%
%
SERVICE BULLETIN NO. MSB36-073/1
SUPERSEDES SERVICE BULLETIN NO. MSB36-73

Carburetor flange.

CRACKS, WEAR AND DISTORTION ON THE CARBURETOR FLANGE ON ROTAX® ENGINES TYPE 912 AND 914 (SERIES)

SB-912-030 R1

Fig. 1

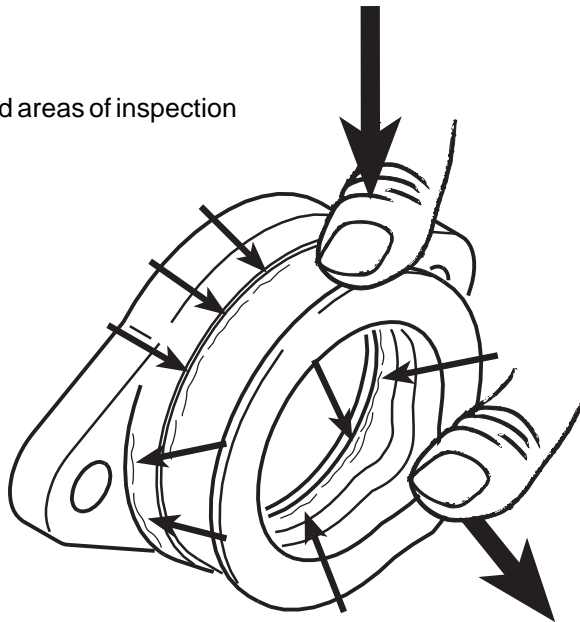
Inspection of the carburetor flanges in accordance with the relevant Maintenance Manual and the information contained in Section 4) Appendix, Figure 1 .

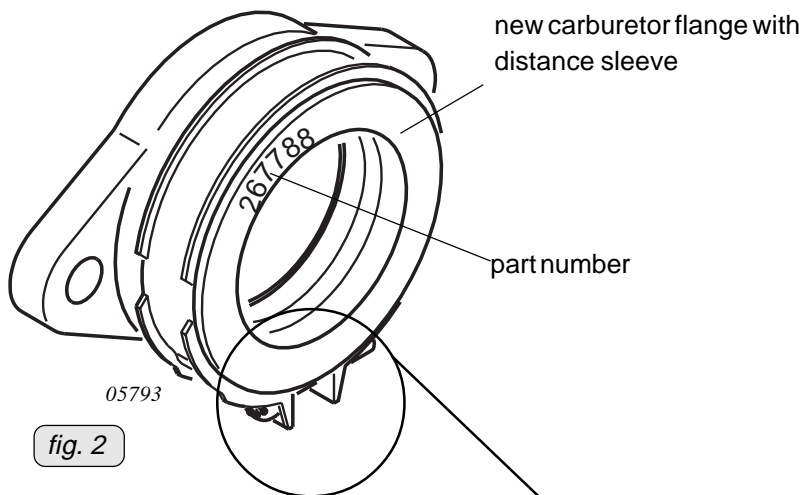
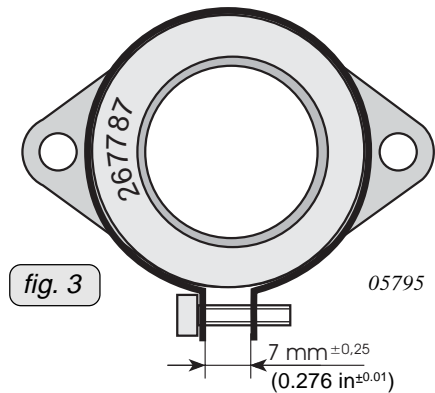
Introduction of a optimized carburetor flange with improved strength properties and spacer for the clamp. One or more of the following could result in increased stress and consequently in damage of the carburetor flange assembly:

* ▲ **WARNING:** Due to differences in spacing **don't use** the distance sleeve (1) included in delivery of the carburetor flange part no. 267788 in combination with the carburetor flange part no. 267787.

Replacement/Installation of the carburetor flanges in accordance with the relevant Maintenance Manual. Tighten clamp (2) of the carburetor flange part no. 267788 with tightening torque 2.5 Nm (22 in.lb) (see fig. 4) .
